ADDENDUM VVGB

22-05-2024

Kleihoogt 26

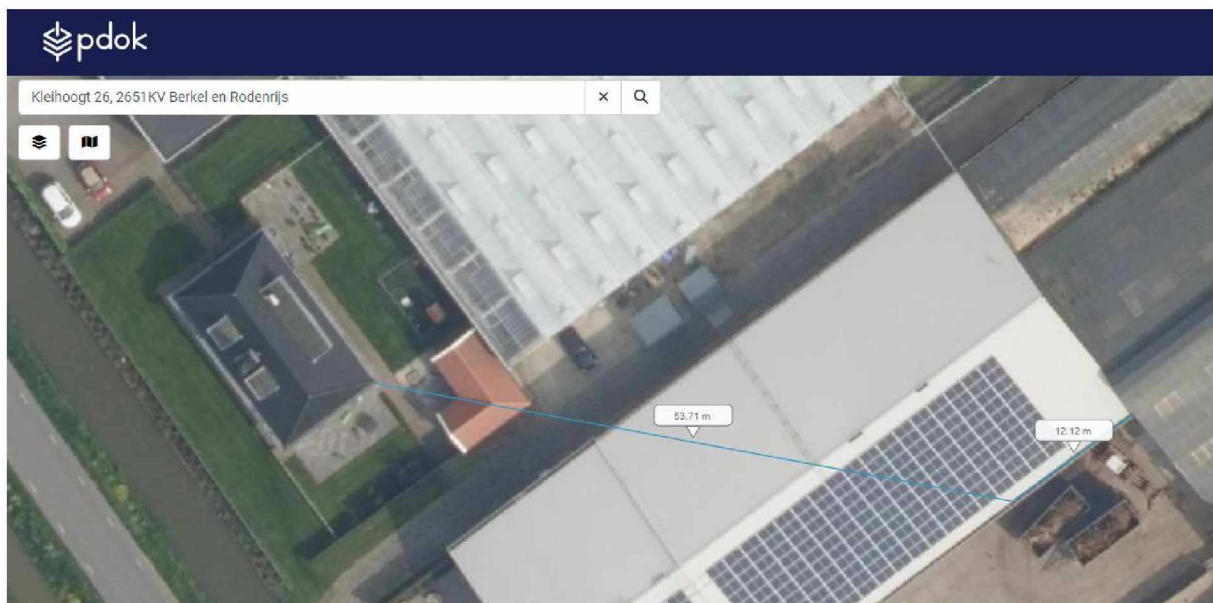
1. De dieselolietank op het bedrijf wordt niet genoemd in de aanvraag en was ook nog niet opgenomen in de vigerende vergunning. Ik ontvang graag informatie over de tank, hoeveelheid brandstof en de locatie op tekening (deze zie ik niet op de milieutekening staan).

Is toegevoegd op de milieutekening.
